楨尾川ダムの不特定利水容量  
は要りません  
その理由を述べます

理由その一 元データから検証すると

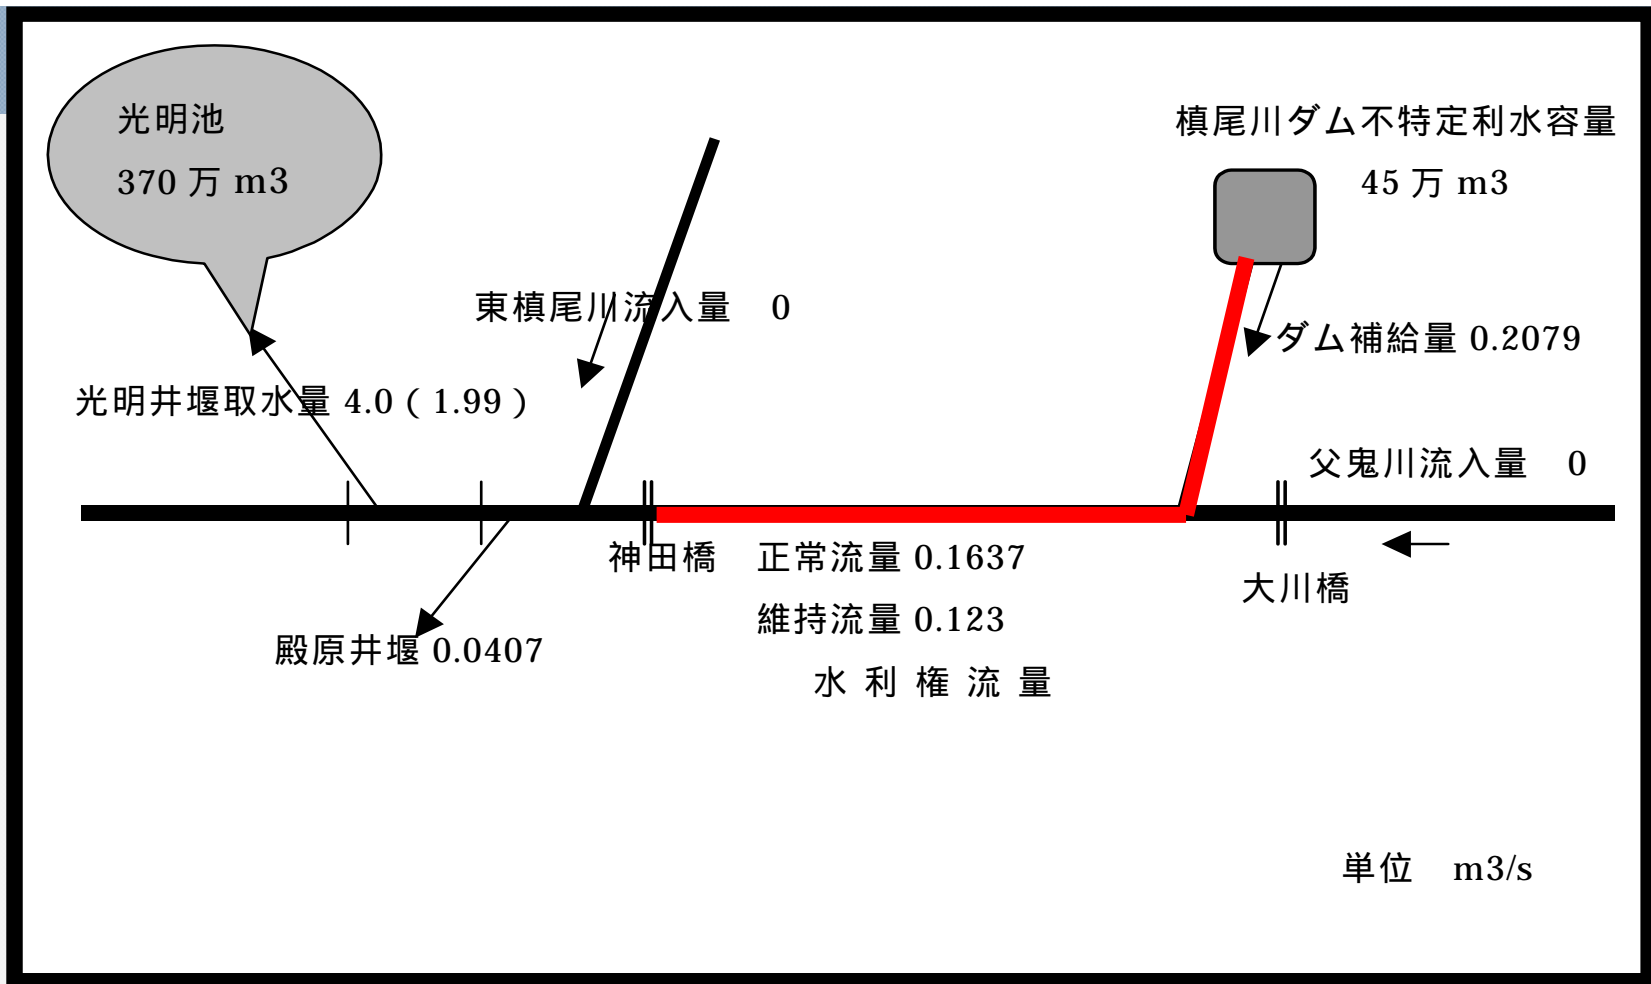
不特定利水容量計算対象(赤線)区間はダムサイトから神田橋までの約2.5kmだけを対象

区間以外は考察の対象となっていない。

正常流量はダムを作るために加工された数値である。

ダムを作らんがための数字あわせ計算である。
